Uttelantien päiväkodin asemakaavamuutos

Vastineraportti 13.02.2026, laatimisvaihe.

Havainnekuva, asemapiirros. Ei mittakaavassa. © Salon kaupunki 2026

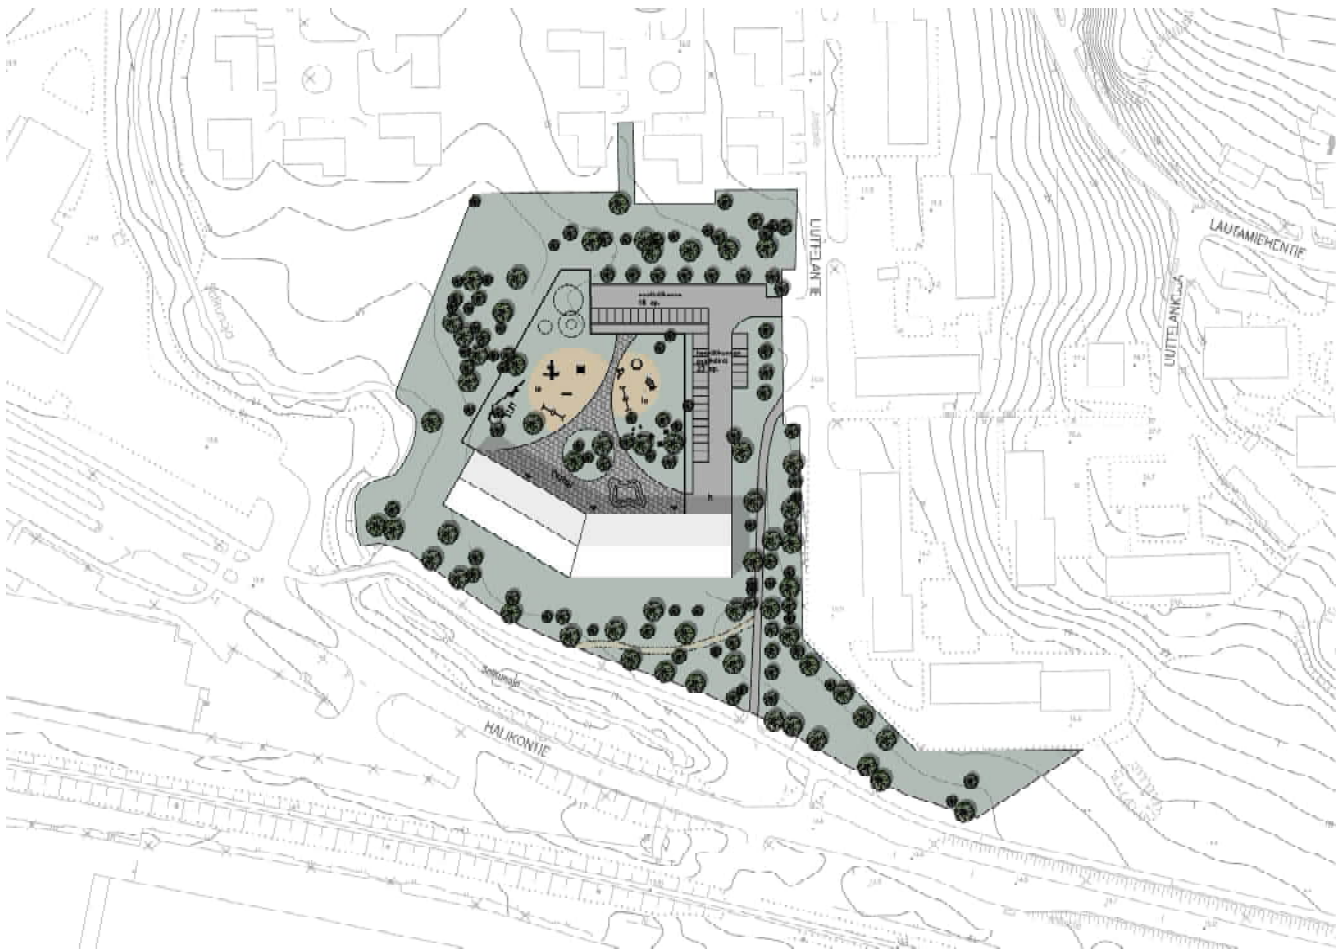
Kaavatyössä on edetty vain yhden luonnosvaihtoehdon pohjalta. Kaavaselostuksessa on syytä avata, miksi on päädytty vanhan päiväkodin purkavaan ratkaisuun. Kaavassa todennäköisesti syntyy merkittäviä ilmasto- ja kiertotalousvaikutuksia päiväkotirakennuksen purkamisesta ja uuden rakentamisesta. Sen vuoksi Lupa- ja valvontavirasto pitää tarpeellisena tarkastella vaihtoehtoja, joissa olemassa oleva rakennus säilytetään. Mikäli rakennus puretaan, on kaavassa tarpeen antaa määräyksiä rakennusosien käyttämisestä uudelleen ja kierrättämisestä.

Kaava-alueelle muodostaa tulvariskin vieressä oleva Salitunoja, jonka valuma-alue kaava-alueen kohdalla on noin 12 km². Valuma-alueen järveltömyys ja savimaiden runsaus äärevöittää virtaamanvaihteluita, mitkä muuttuvassa ilmastossa tulevat etenkin talvikausina yleistymään ja kasvamaan. Kaavassa tulee huomioida, että rakennuksen korkeusasema on riittävä ja että kaava-alueen ulkopuolelta tulevien valumavesien tulvareitti ei estä kulkua rakennuksiin mahdollisissa tulvatilanteissa.

Kaavaratkaisun perusteluita lisätään ehdotusvaiheen selostukseen. Kaavaehdotuksen yleisiin määräyksiin lisätään alin suositeltu rakentamiskorkeus, jonka alapuolelle ei tule sijoittaa kastuessa vaurioituvia rakenteita. Yleisiin määräyksiin lisätään, että alueella tulee käyttää uudelleen ja kierrättää asemakaava-alueen rakentamisessa sekä rakennusten purkamisessa muodostuvia materiaaleja mahdollisimman paljon.

- Yleisiin määräyksiin lisättiin kohtaan RAKENNUS JA RAKENTAMINEN:
 - Alin suositeltu rakentamiskorkeus on +13,6 N2000 järjestelmässä. Alimman rakentamiskorkeuden alapuolelle ei tule sijoittaa kastuessa vaurioituvia rakenteita.
 - Alueella tulee kierrättää rakentamisessa, korjaamisessa tai purkamisessa rakennusmateriaaleja mahdollisimman tehokkaasti.
